2019년도 문화재위원회

제11차 사적분과위원회 회의록

1. 부여 정암리 와요지 문화재구역 조정

□ 문화재구역 및 해제 검토 요청 지역 현황

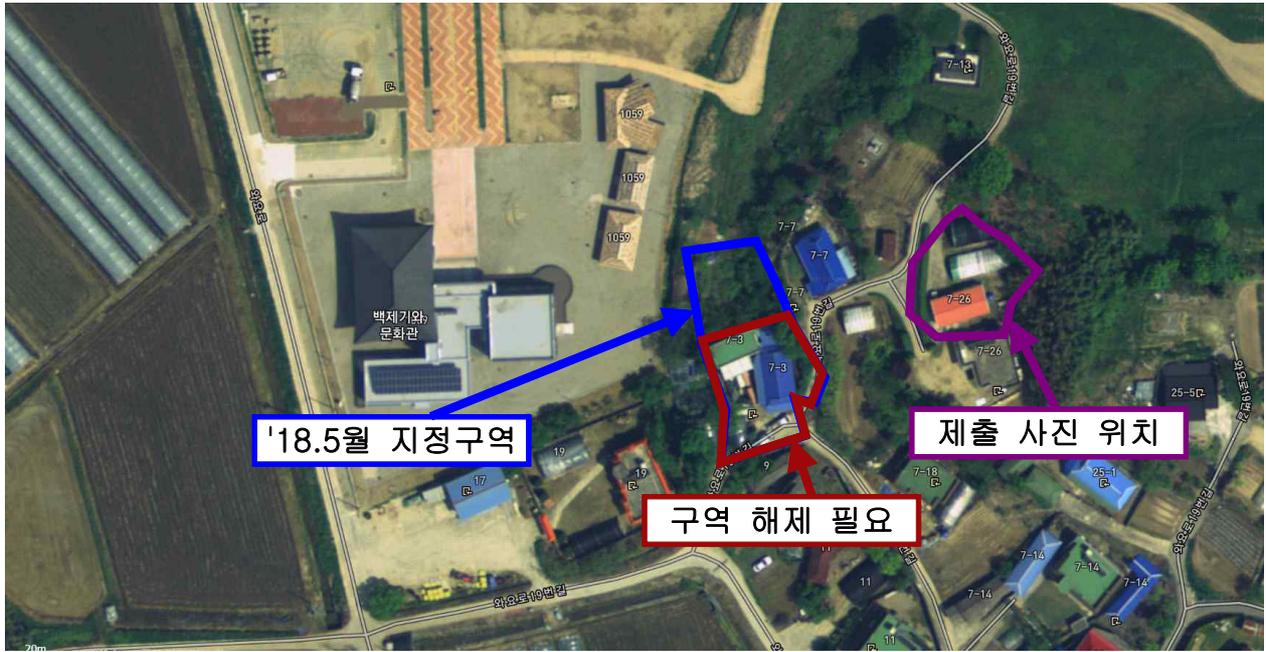
- 해제 검토구역과 바로 인접하여 민가들이 있는데, 정암리 와요지 능선 아래쪽에 위치하고 있어 역사문화환경 영향이 적어 문화재구역으로 지정되지 않았음.
- 문화재구역 해제 요청 필지 중 174번지, 175번지는 서측의 능선 아래쪽에 위치하여 문화재구역에서 해제하여도 문화재 보존에 미치는 영향이 적을 것으로 판단되나, 176번지는 서측능선과 연결되는 언덕이 남아있어서 일체성을 가지고 역사문화환경을 보존할 필요가 있는 지역으로서, 건축물이 놓여있는 부분을 제외하고는 문화재구역으로 유지하는 것이 바람직할 것으로 판단됨.

영월부 관아 보호구역 조정 안

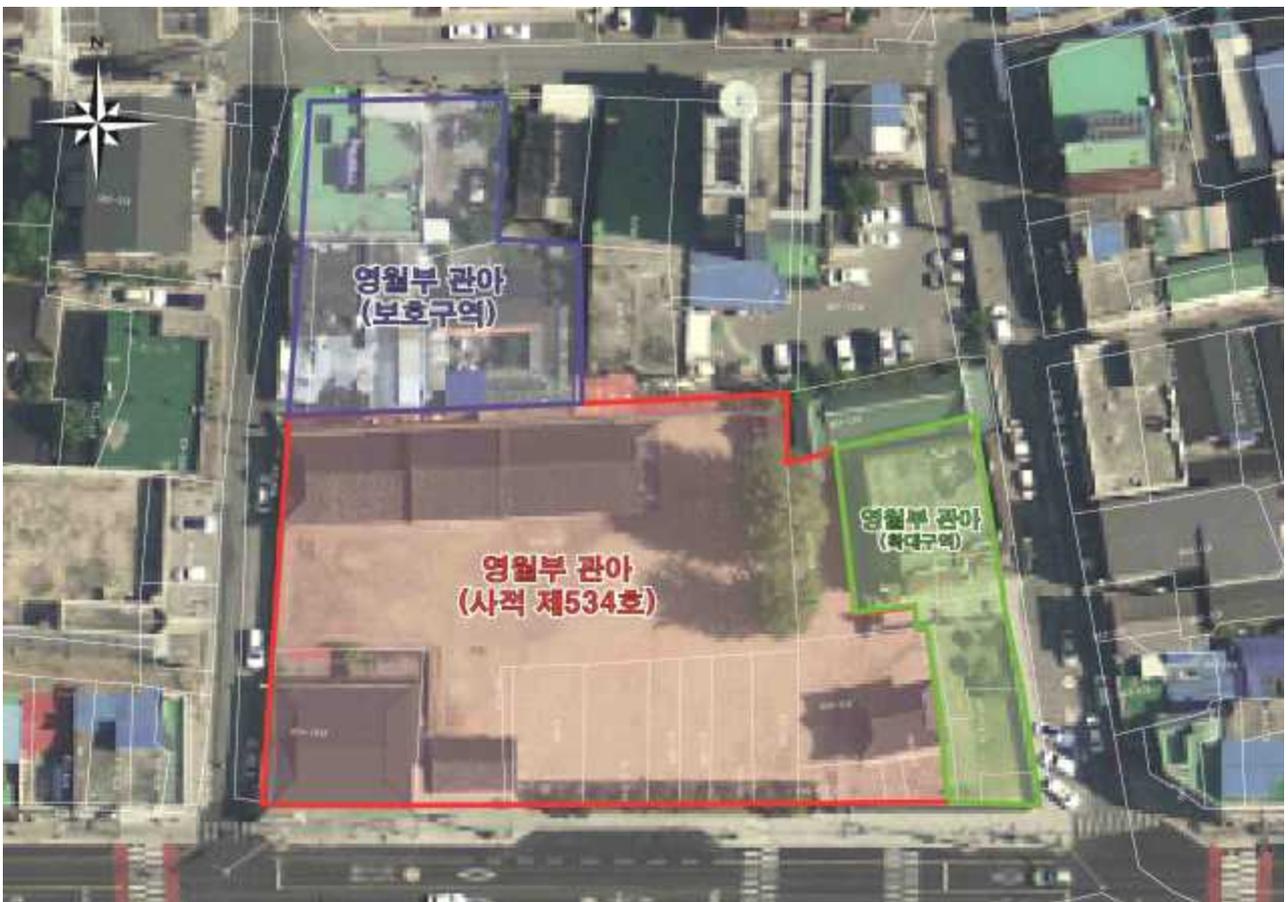
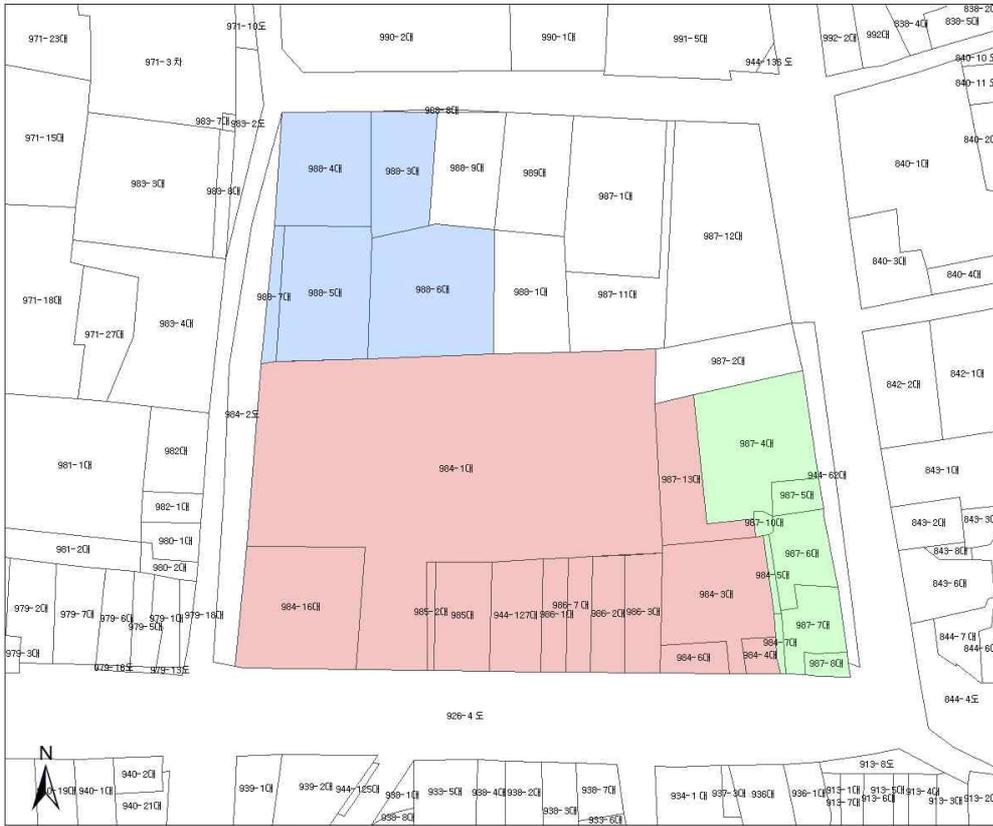
- (1) 현지조사의견('19.09.03/문화재위원 ○○○, 전문위원 ○○○, ○○○)
 - 본 건물 영월부 관아의 우측 구역을 발굴조사 한 결과, 조선시대 적심 유구가 발견되고 이는 영월부 관아와 일체성을 가진 유구로 추정됨
 - 종합정비 기본계획에서도 연접구역을 확보하는 것으로 계획하고 있어, 문화재 추가지정은 적절한 것으로 사료됨

조사지역 유구현황

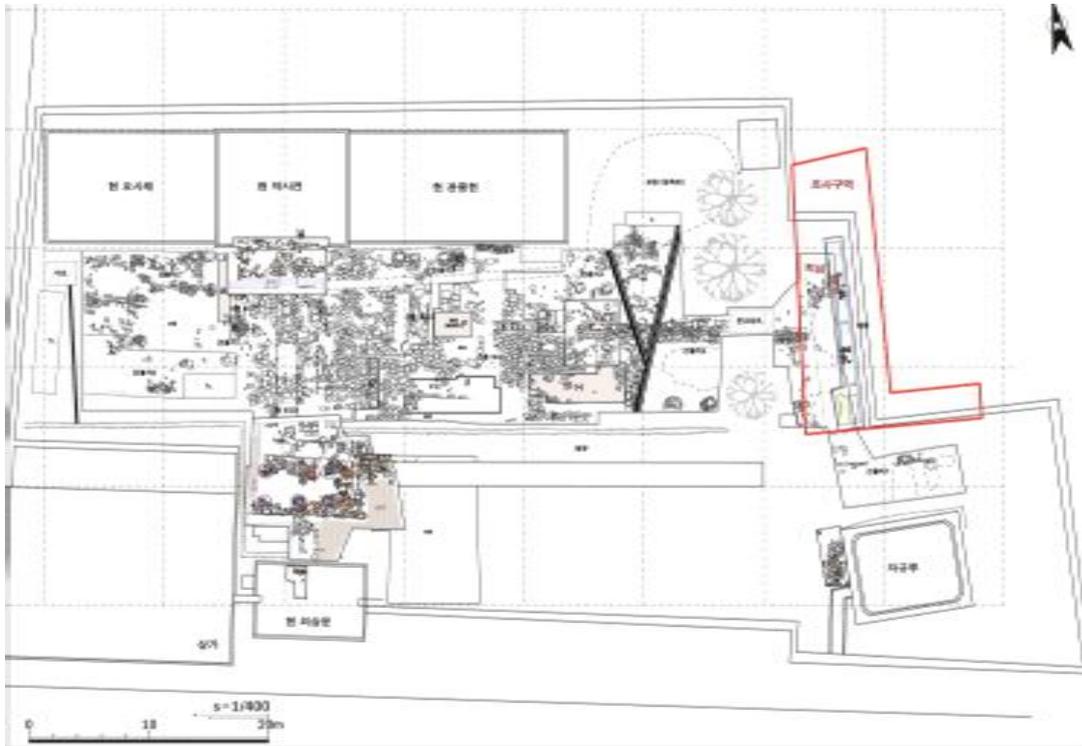
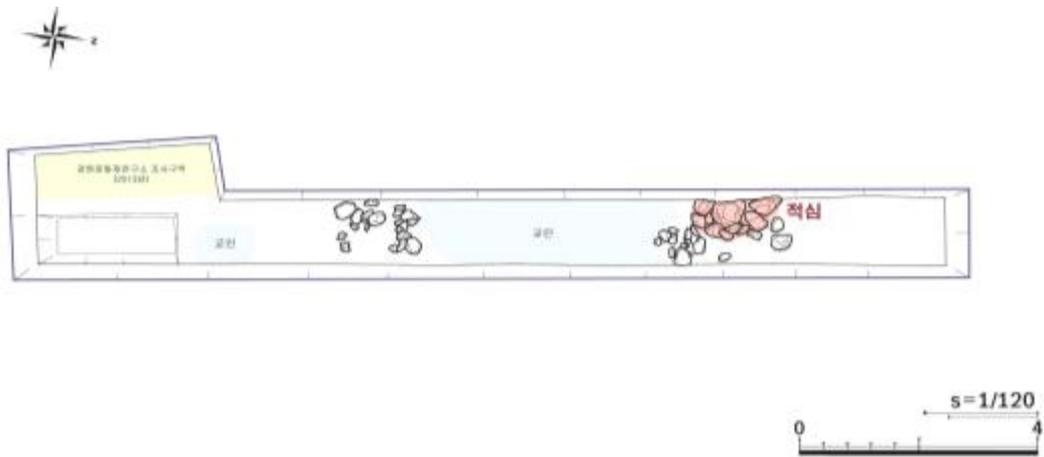
- 금번 발굴조사를 통해 확인된 초석적심은 지표 하 120cm 아래에서 확인되었으며, 기존 발굴조사를 통해 밝혀진 7호 건물지와 해발고도상의 출토위치가 일치하므로 동일 건물지로 여겨진다. 상기 건물지는 도면의 배치 상 조사지역 동편으로 이어져 확인될 가능성이 높지만 동편의 해발고도가 유구가 확인된 지점과 거의 일치하는바 부분적으로 훼손되었을 가능성도 있다. 그러나 조사지역이 월중도상에 표현된 영월부 관아 객사의 담장 안쪽 영역에 포함되는 것으로 보이므로 건물지가 연장되는 지역을 영월부 관아 지역에 편입해 보존한다면 추후 이 지역을 역사교육 및 관광자원으로 활용함에 있어 중요한 자료가 될 것이다.

〈김해 봉황동 유적 지정구역 도면〉
 ※ 파란색 라인 : 보호구역 확대 지정 신청구역

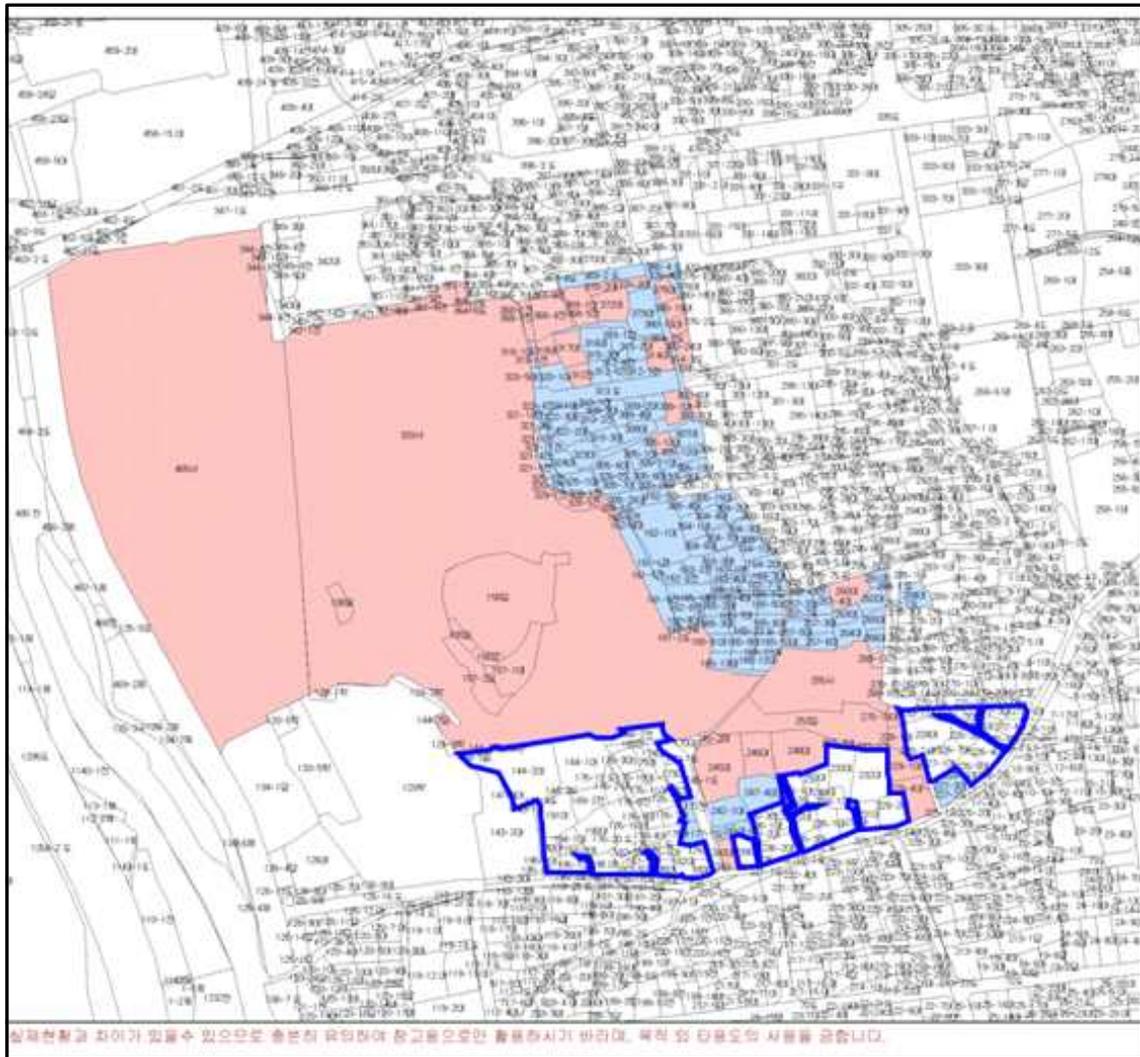
- 검토의견 : 도심화된 곳이지만 역사문화환경의 보존을 위해 연접 확대된 곳을 5구역에서 3구역으로 조정할 필요가 있음.
